# Planungs- und Gestaltungsbeirat der Hansestadt Rostock

**19. Sitzung – 31.03.2017**

### TOP 2: Neubau Studentisches Wohnen und Mensa Ulmenstraße 45

Stand: Entwurfsplanung (Bauvoranfrage)

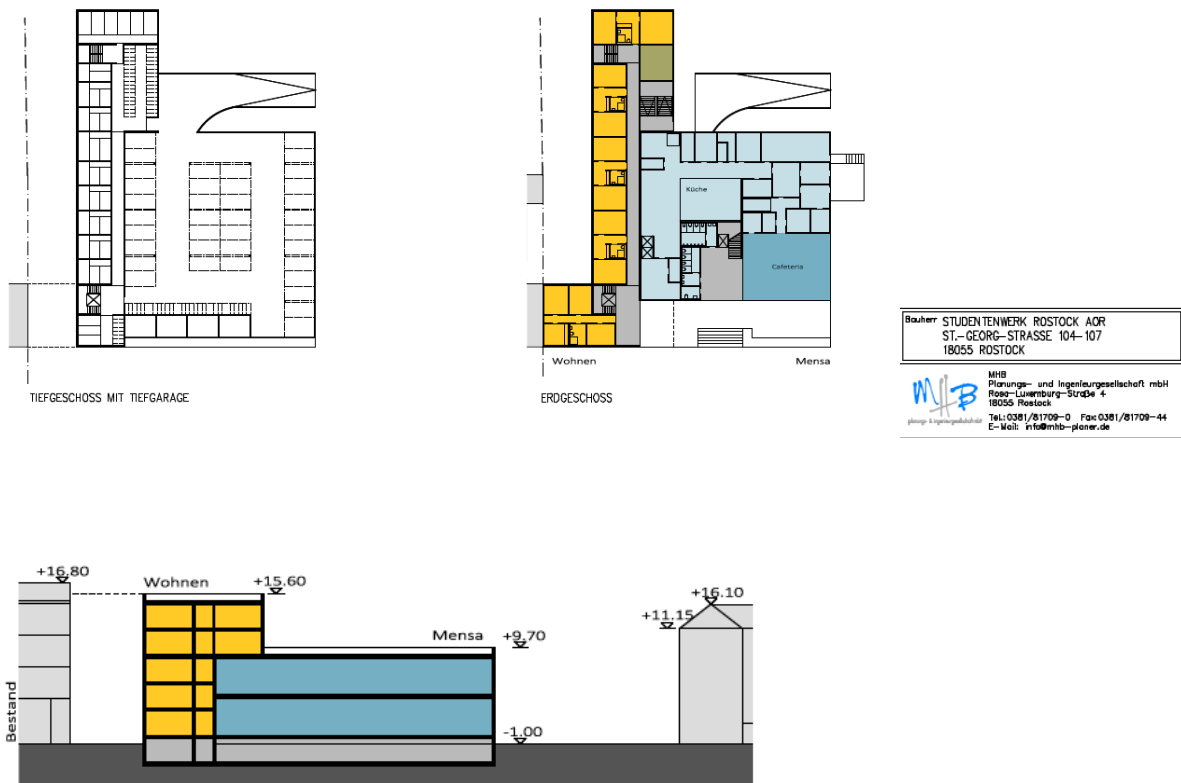
Herr Petersen beschreibt die städtebauliche Situation dieses sensiblen Bereiches als „sehr gut“, als einen Ort mit einer sehr schönen Stimmung und einer Authentizität. Der Abriss des bestehenden Gebäudes wäre sehr schade; die Sanierung eines solchen Gebäudes in Lübeck möglich. Der Einbau einer Mensa wird in dem Gebäude als möglich eingeschätzt, daher empfiehlt er den Erhalt des Gebäudes. Die städtebauliche Situation vor Ort wird, so beschreibt es Herr Petersen, anders wahrgenommen als durch Herrn Meißner beschrieben. Im Bereich der Waldemarstraße kann der Einschätzung gefolgt werden, das dort nicht an die beiden Blockränder angebaut und ein Solitär errichtet wird; dabei ist ein Anbauen an der rechten Seite denkbar, links auf Grund der Gebäudestruktur nicht möglich.

An der Ulmenstraße sind nach Auffassung des Beirates zwei Solitäre städtebaulich notwendig, dem Anbau und dem Bauen in den Hof als städtebauliche Idee kann nicht gefolgt werden.

Herr Prof. Anderhalten betont, dass die Baukultur zum Erhalt des Gebäudes verpflichtet. Warum könne nicht der Hort im Hof und die Mensa an der Waldemarstraße untergebracht werden. Es ist deutlich, dass die derzeitige Grundstücksgrenze für das Projekt schwierig ist.

Zusammenfassend, nachdem auch alle Zwänge geschildert wurden, appelliert Herr Petersen, das Gebäude zu erhalten und die Mensa dort unterzubringen. Diese kann von hinten das Gebäude ergänzen und transformieren. Für die Nutzungen Mensa und studentisches Wohnen ist aus seiner Sicht das Grundstück zu klein. Des Weiteren ist eine Tiefgaragenzufahrt von hinten als Störung des ruhigen Hofes nicht gut. Hier ist wiederum zu prüfen, ob für diese Nutzungen von der Stellplatzsatzung Abstand genommen werden kann.

Insgesamt wird die vorgeschlagene Lösung als „städtebaulich nicht gut“ eingeschätzt.

1. Das bestehende historische Gebäude der ehemaligen Orthopädie an der Ulmenstraße wird vom Beirat als unbedingt erhaltenswert angesehen. Eine Sanierung und Umnutzung als Mensa ist nach Aussage der Architekten grundsätzlich vom Platzbedarf her möglich, allerdings ohne zusätzliche Studentenwohnungen. Eine entsprechende Sanierungsuntersuchung muss vorgelegt werden.

3. Für die geplante Nutzung Mensa und Studentisches Wohnen scheint weder das Bestandsgebäude, noch das Grundstück an der Ulmenstraße ausreichend groß. Daher sollte für die Gesamtfläche zwischen Ulmenstraße und Waldemarstraße ein Masterplan entwickelt werden unter Berücksichtigung des Horts und des wertvollen Parks mit altem Baumbestand. Dabei sind auch Vorschläge zur Grundstücksneuordnung Land – Stadt – Studentenwerk zu erarbeiten.

4. Im Masterplan sollten verschiedene Varianten untersucht werden, wie z.B. Mensa im sanierten Bestandsgebäude an der Ulmenstraße und Wohnen mit Hort an der Waldemarstraße, Mensa an der Waldemarstraße und studentisches Wohnen an der Ulmenstraße, Neubau Mensa als Solitär in der Kubatur des Bestands an der Ulmenstraße, Nutzung der ehemaligen orthopädischen Werkstätten am Westrand des Parks etc. Bei allen Varianten ist das Grundprinzip „Solitäre am Parkrand“ zugrunde zu legen.

5. Eine Tiefgarage auf dem Grundstück muss in jedem Fall vermieden werden, um den Baumbestand nicht mit dem Bau der Baugruben zu gefährden und um eine störende Ein- und Ausfahrt zur Parkseite zu vermeiden.
